DETERMINAZIONE DEL DIRIGENTE SEZIONE AUTORIZZAZIONI AMBIENTALI 29 gennaio 2018, n. 9
DLgs 152/06 e smi, L 241/90 e smi, LR 11/01. ID VIA 250– Procedura di Valutazione di Impatto ambientale del Progetto definitivo per il potenziamento dell'impianto di depurazione a servizio dell'agglomerato di San Severo (FG). Proponente Acquedotto Pugliese spa.

Parere espresso nella seduta del 04.07.2017

Oggetto: Valutazione di Impatto Ambientale – Potenziamento dell'impianto di depurazione a servizio dell'agglomerato di San Severo (FG) - Proponente: AQP S.p.A.

Sono presentati nel seguito gli stralci della planimetria di progetto e della planimetria delle demolizioni.

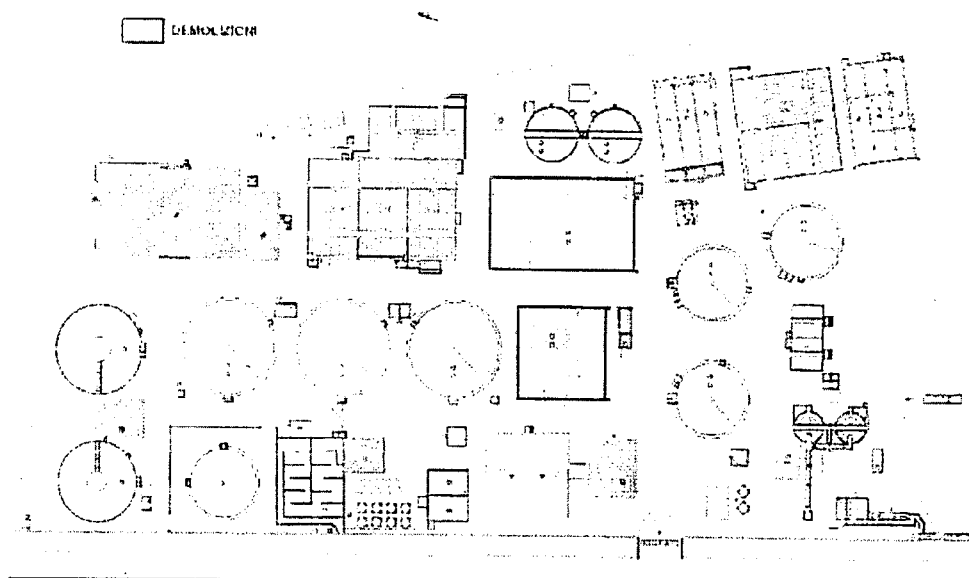
Per quanto riguarda i criteri progettuali per l'incremento della potenzialità dell'impianto dello stadio biologico e delle vasche di trattamento, sono stati forniti dettagli nella relazione tecnica di processo integrativa.
